Nichtoffener, einstufiger Realisierungswettbewerb „Platzgestaltung Park am Sonnenhügel“, Stadtquartier Hardt in Schwäbisch Gmünd

Protokoll der Sitzung des Preisgerichts am 23. 11. 2018

Tarnzahl **1003**

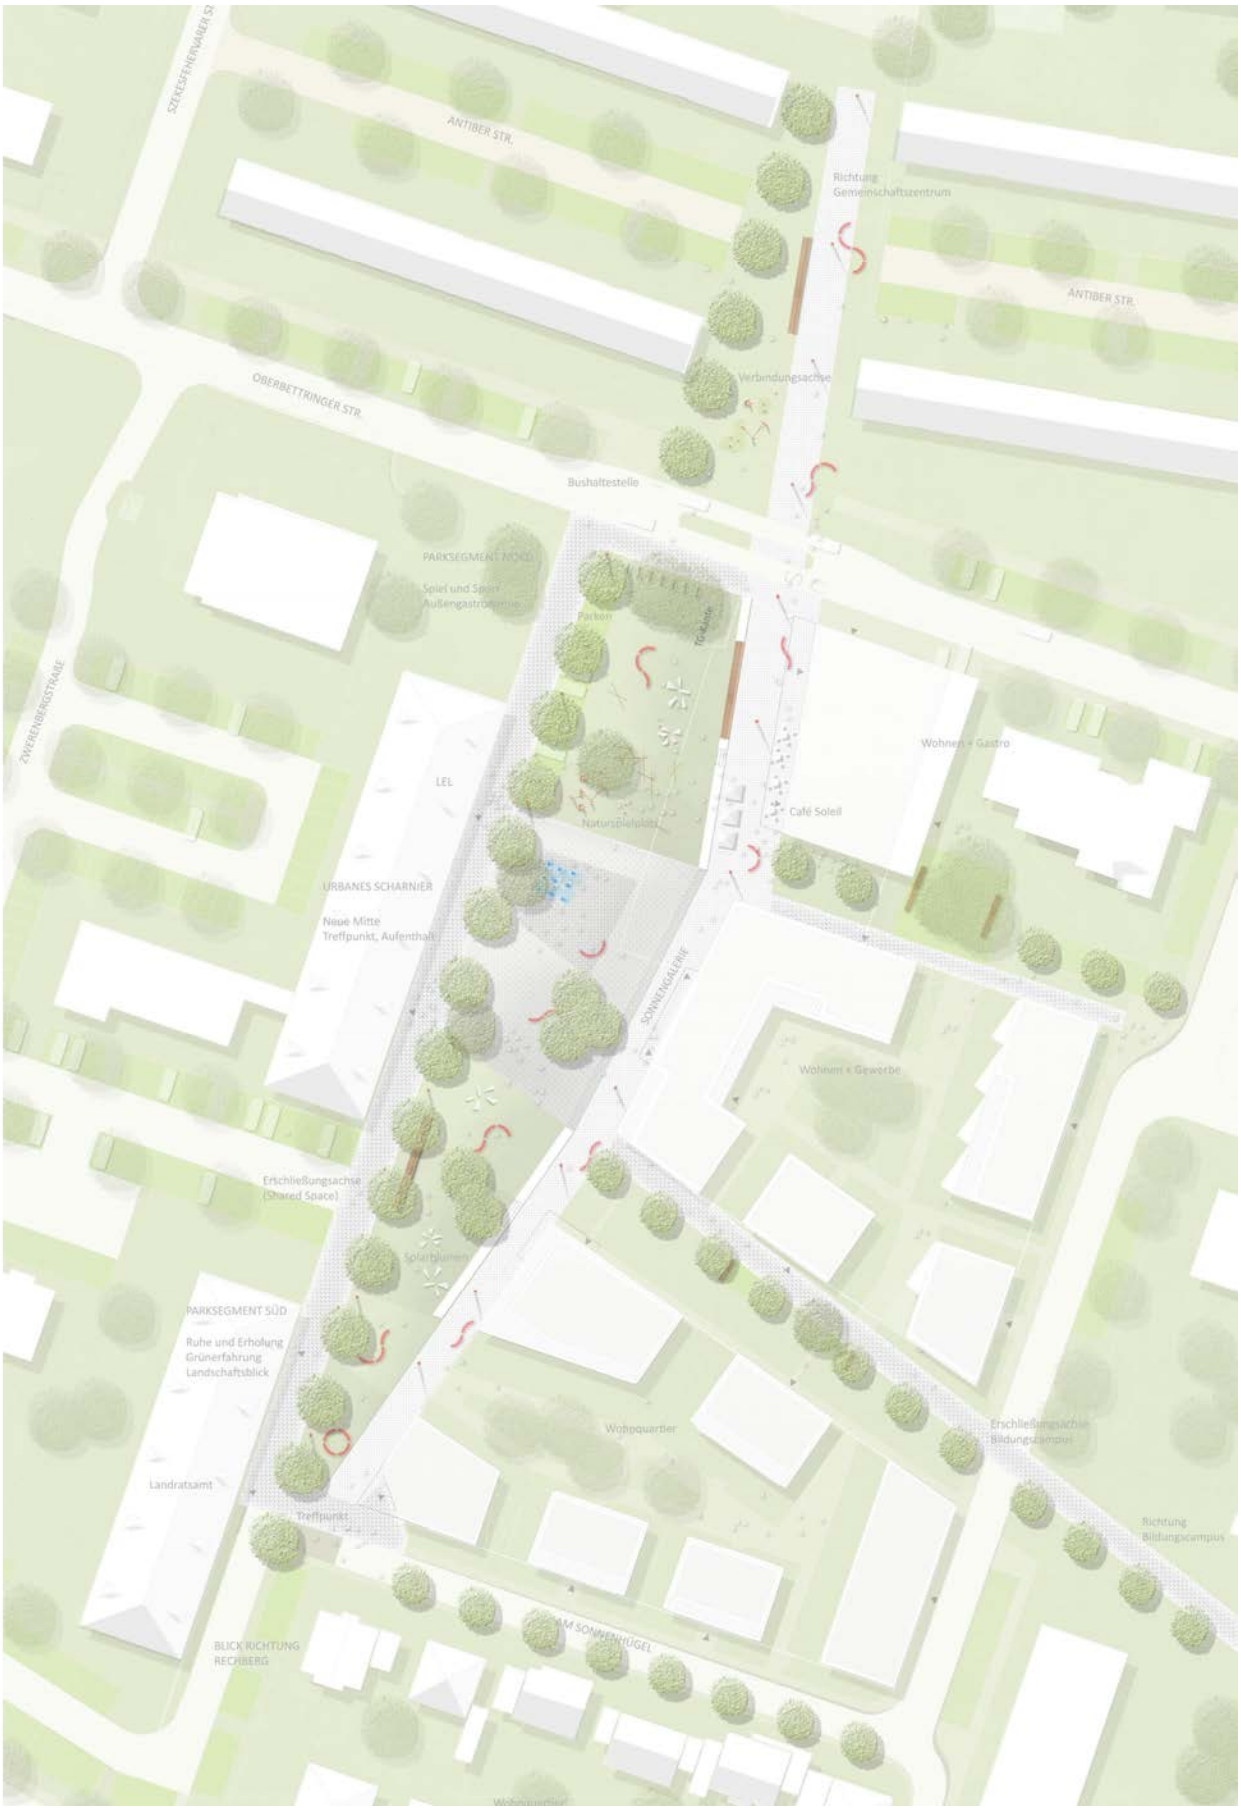
TZ 1003 17:0
Die versatzstückartige Anordnung rechtwinkliger Beetgeometrien kann weder hinsichtlich Funktion noch der stadträumlichen Klärung überzeugen. Der Anteil an befestigten Flächen wird als zu hoch eingeschätzt.

Tarnzahl **1006**

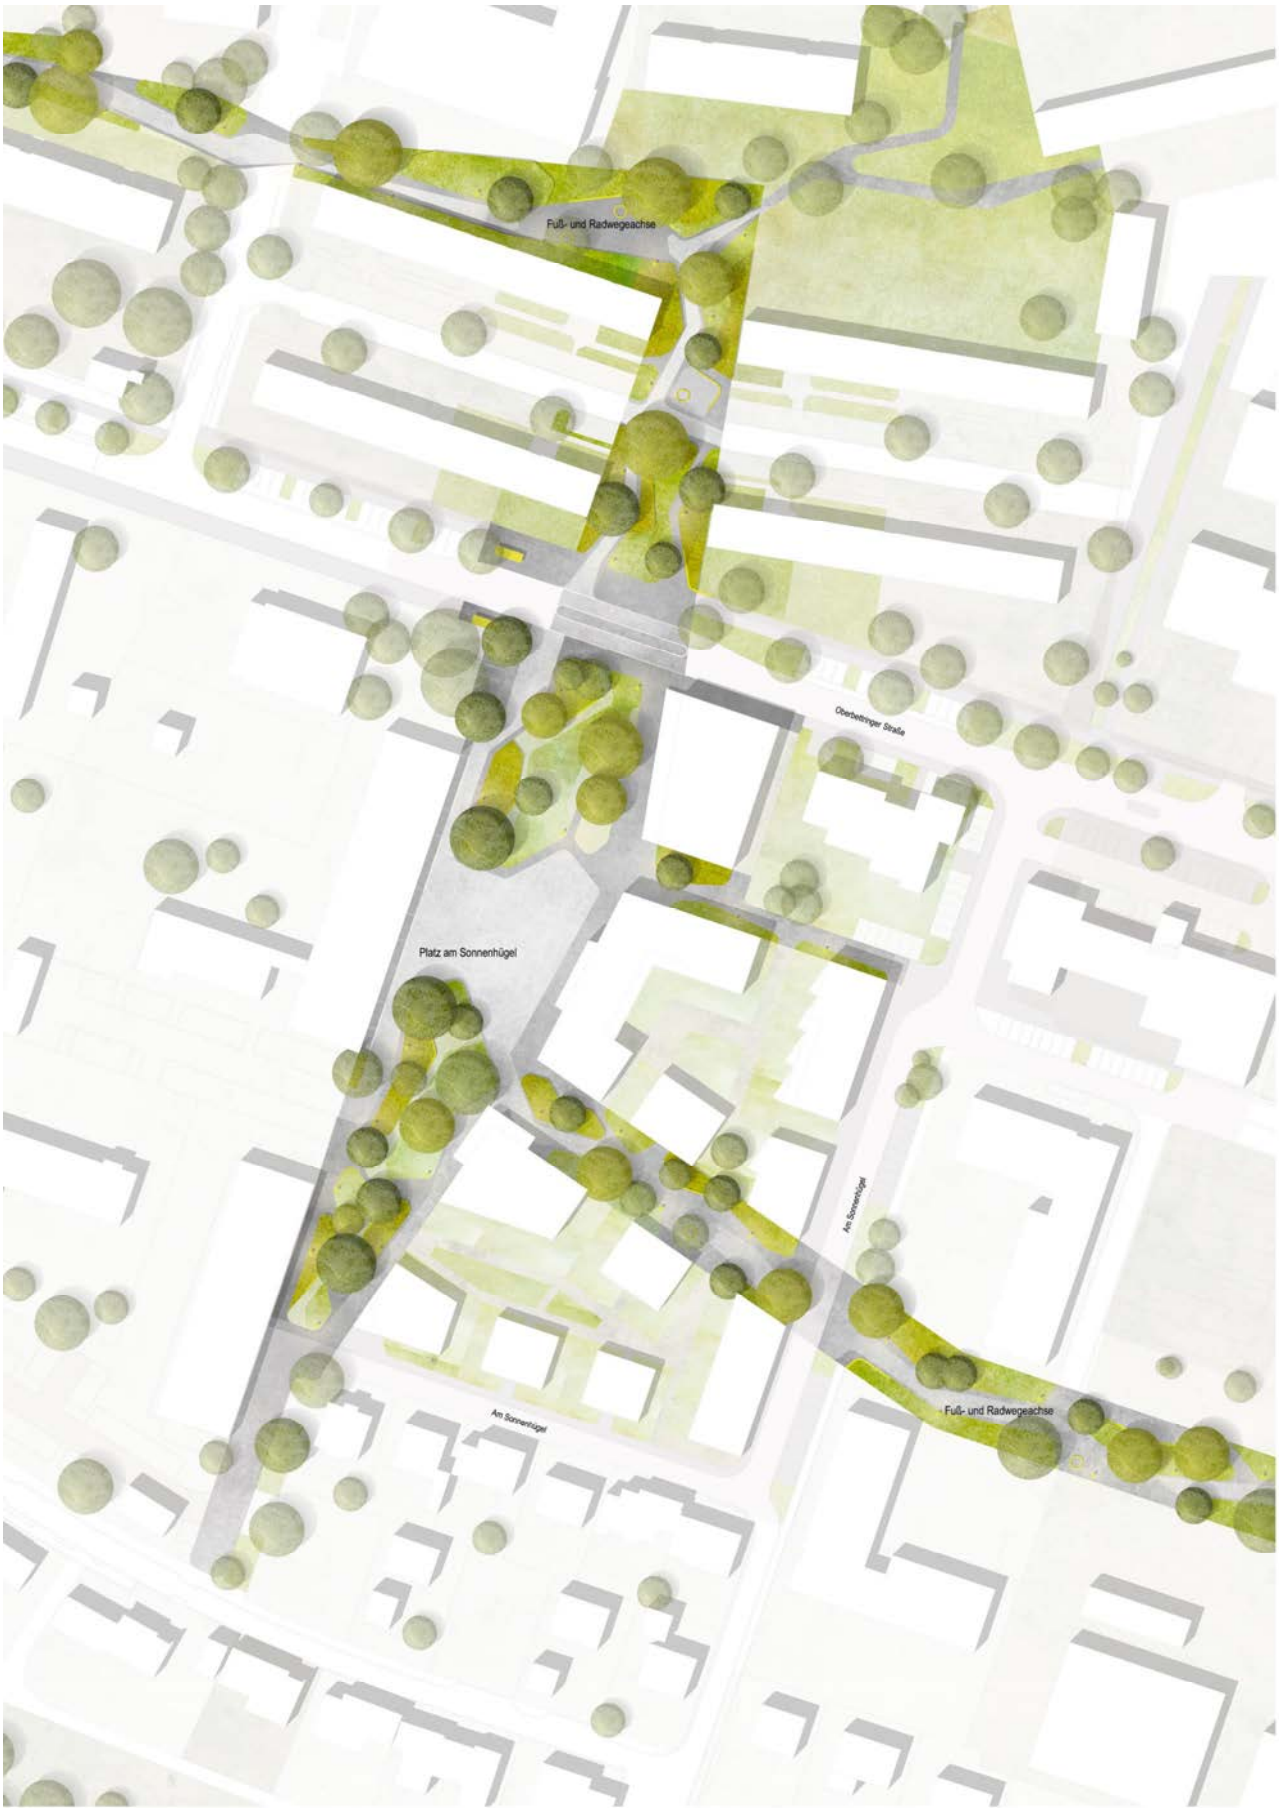
TZ 1006 14:3
Die Arbeit wird intensiv diskutiert. Anerkannt wird die scheinbar „naturnahe“ Haltung der Verfasser. Tatsächlich setzt sich im Preisgericht die Meinung durch, dass die gezeigte Artenvielfalt bzw. der dargestellte Biotoptyp in der Praxis nicht umsetzbar ist.
